**CCR-VIA -- COMITATO DI COORDINAMENTO REGIONALE PER LA  
VALUTAZIONE D'IMPATTO AMBIENTALE**

**Giudizio n° 3819 Del 12/01/2022**  
**Prot. n° 22/0340338 Del 20/09/2022**

**Oggetto:** Impianto di depurazione in località Scerne

**Verifica di Assoggettabilità a V.I.A. – V.A. art. 19 D.Lgs. 152/2006 e ss.mm.ii.  
Impianto di depurazione in località Scerne del Comune di Pineto**

Figura 3-5 - Stralcio Carta della Pericolosità Idraulica, in rosso l'area d'esame ubicata in zona pericolosità media P2 e zona pericolosità P3

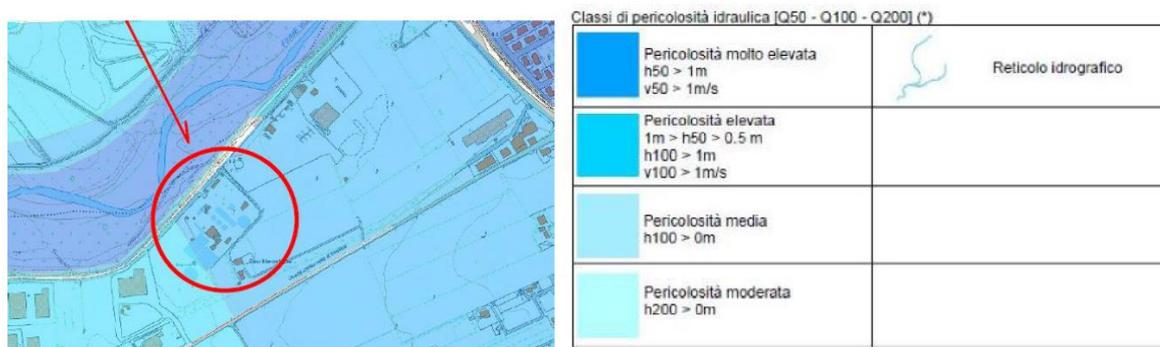
Il tecnico dichiara che l'area in studio, individuata dal punto di vista geologico nella fascia dei depositi ghiaioso-limosi di piana alluvionale, si colloca in prossimità della destra idrografica del Fiume Vomano, in un'area perimetrata con Pericolosità media P2 e Pericolosità elevata P3. *(L'area di impianto dista circa 30m dalla zona P4, ndr).*

perimetrata con *Pericolosità media P2* e *Pericolosità elevata P3* (Figura 3-5).
